三亚崖州湾  
南繁科技城幼儿园  
幼儿园小学项目  
1号楼

一层平面图 1:150

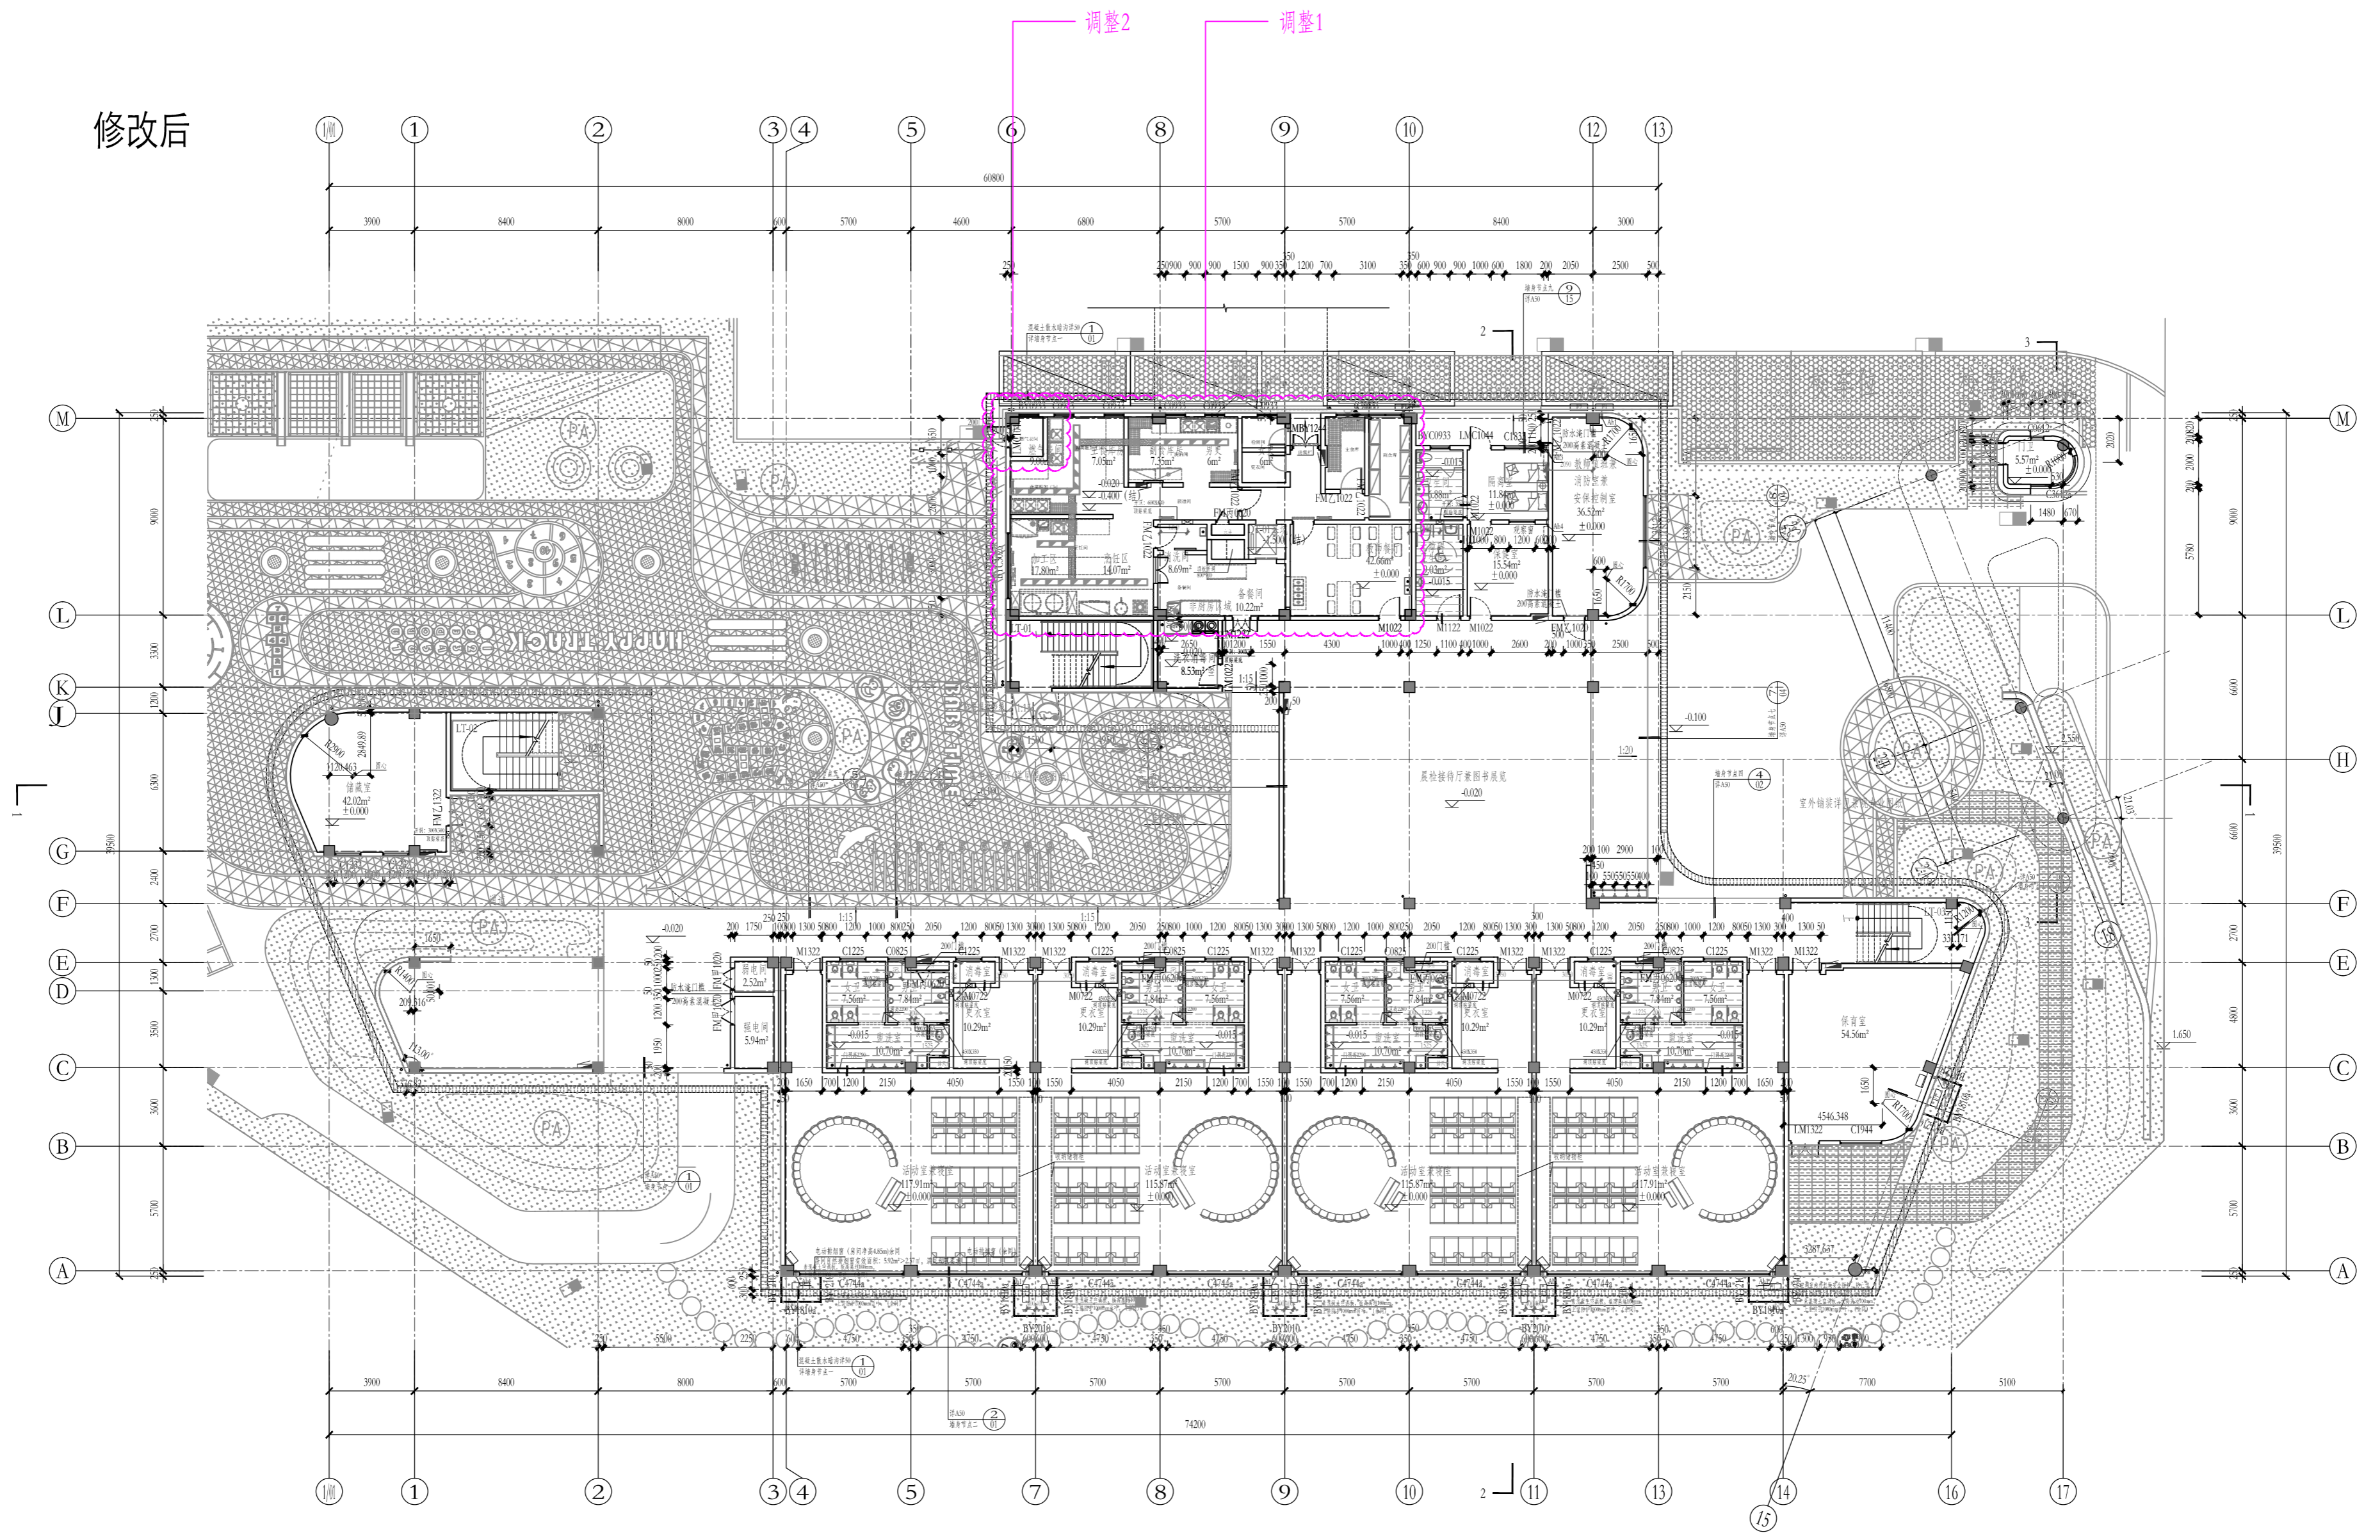
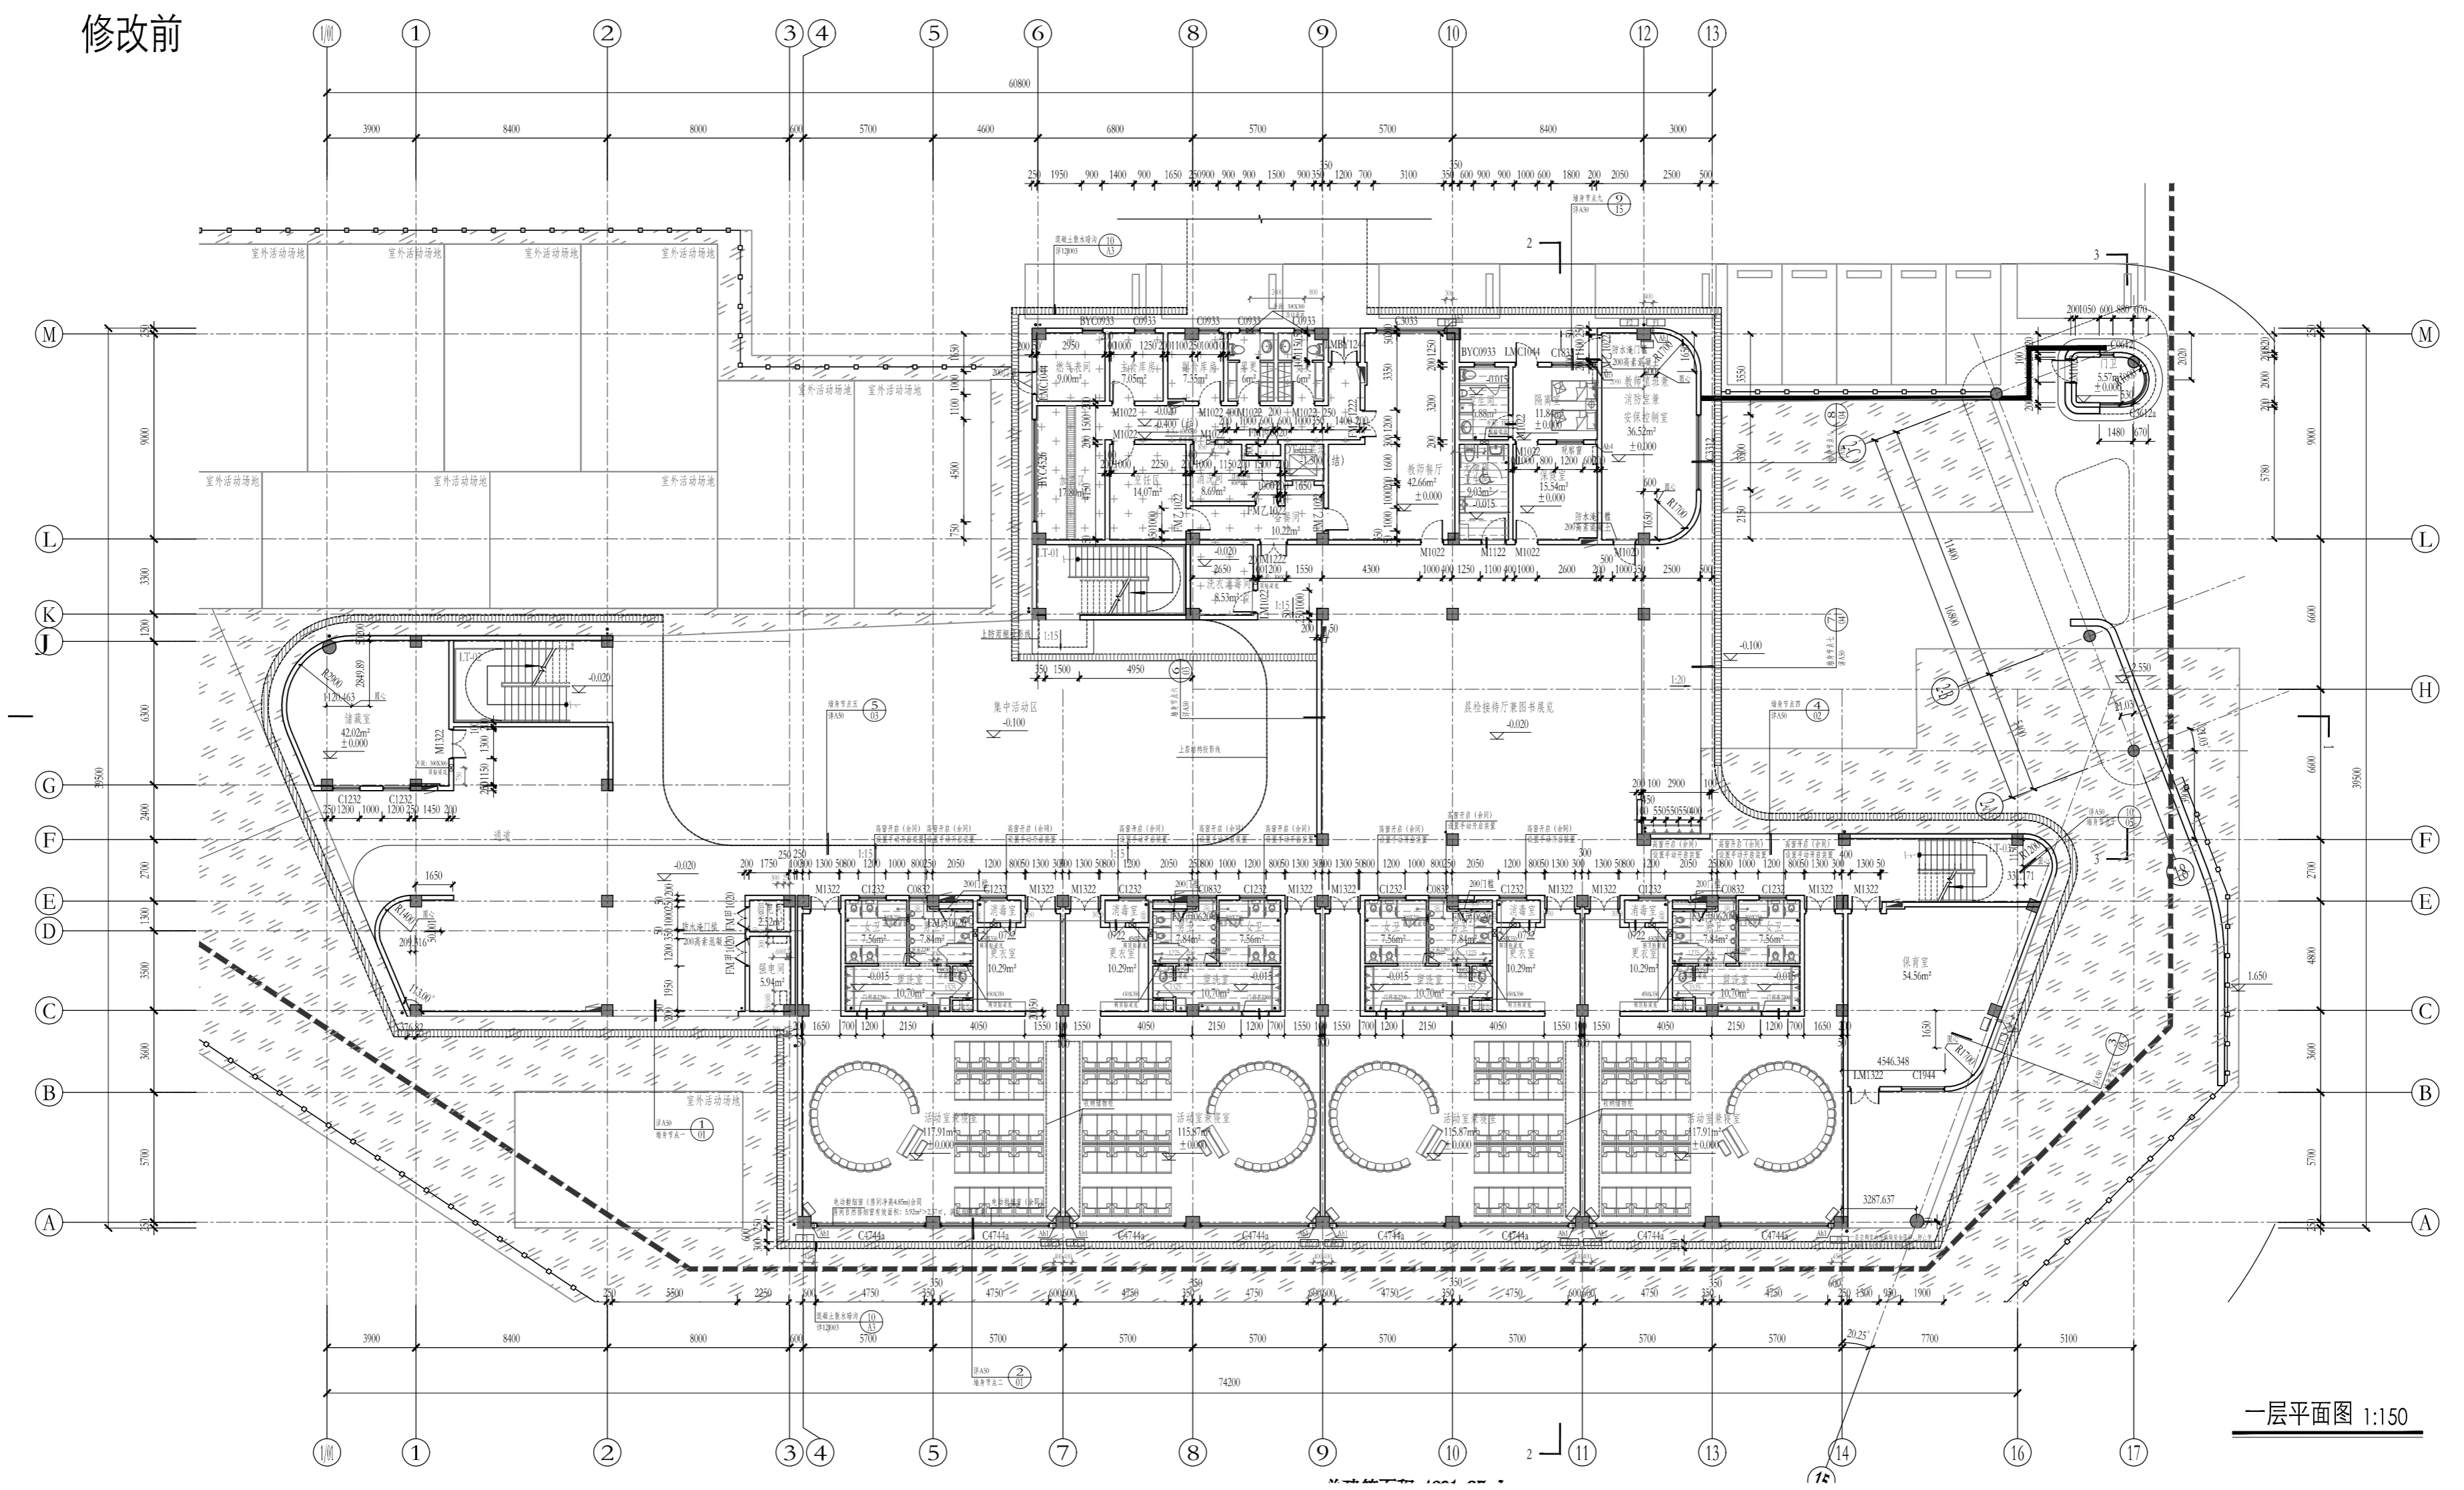
5.外走廊一层窗高度由原来的3.1米改为2.5米。二层、三层由2.1\2.2\1.5米统一修改为1.45米

7.二、三层楼梯外侧增加格栅造型

1-X-1-A 立面图

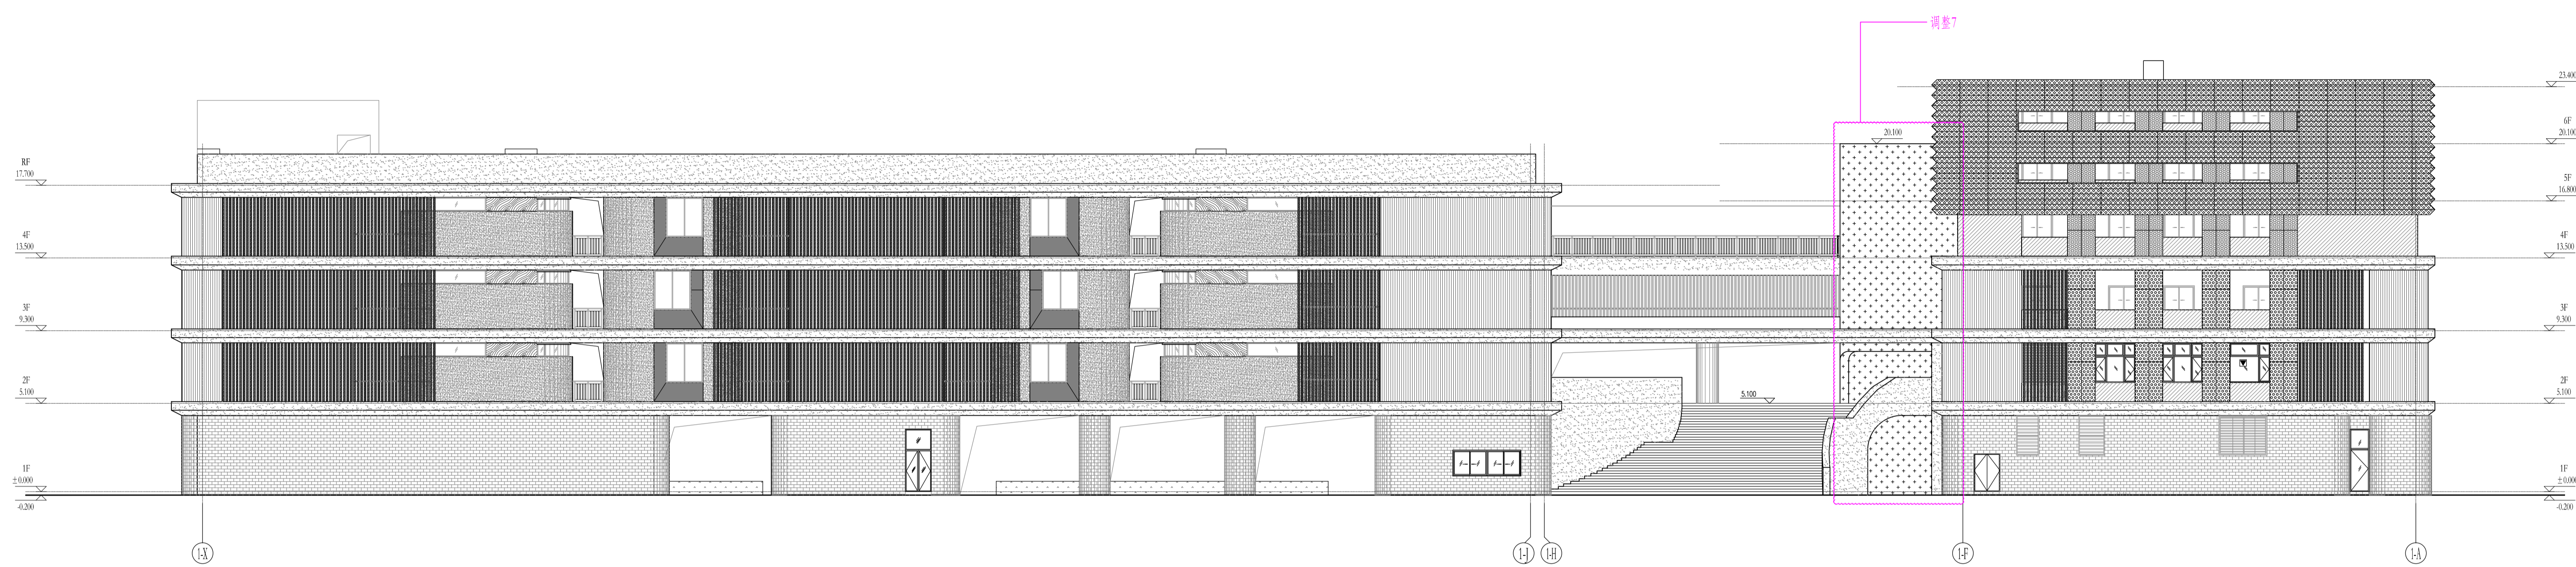
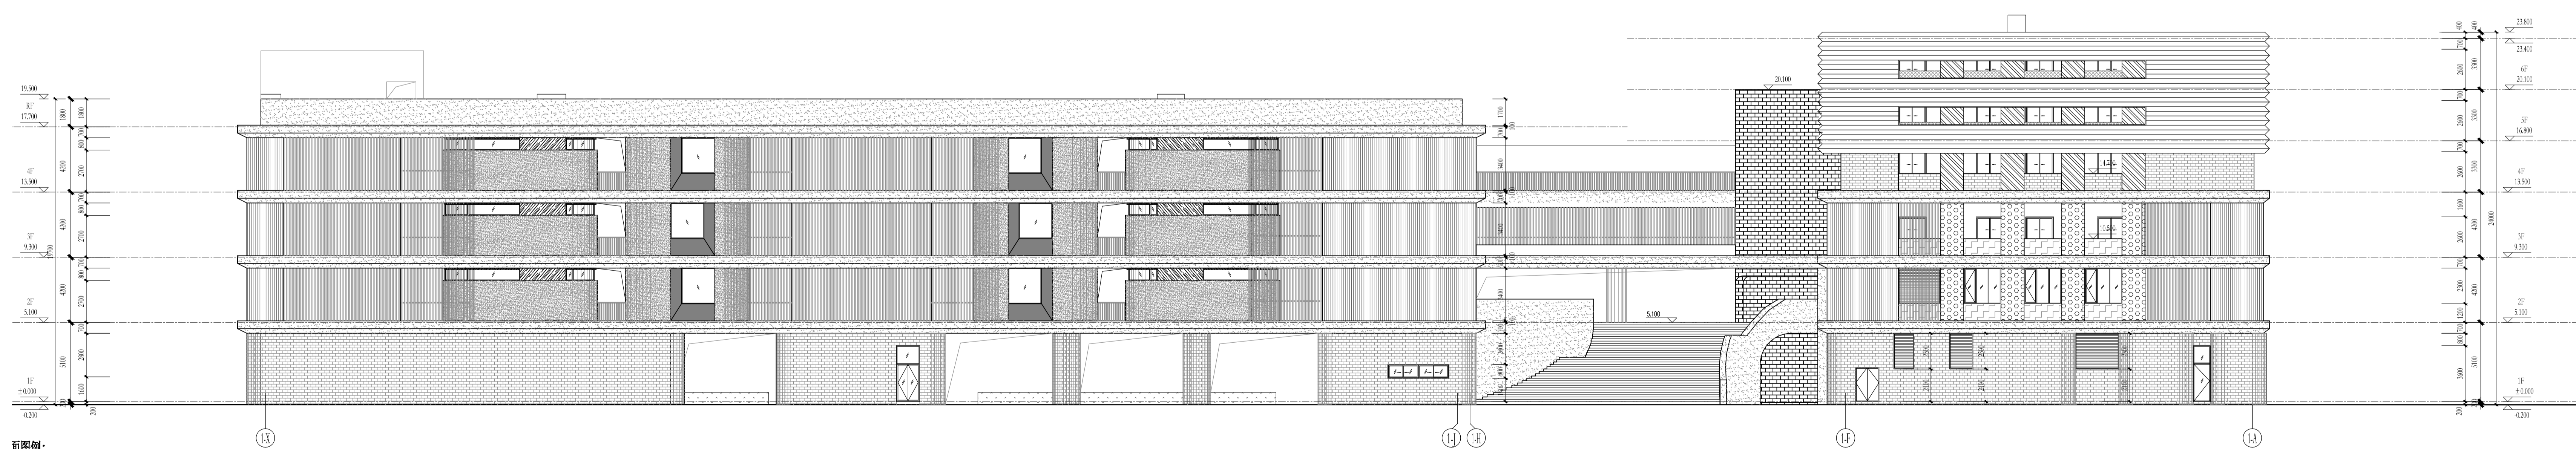
1. 调整厨房和教师餐厅内部平面分隔及门窗位置
2. 调整燃气表间大小及其门窗位置
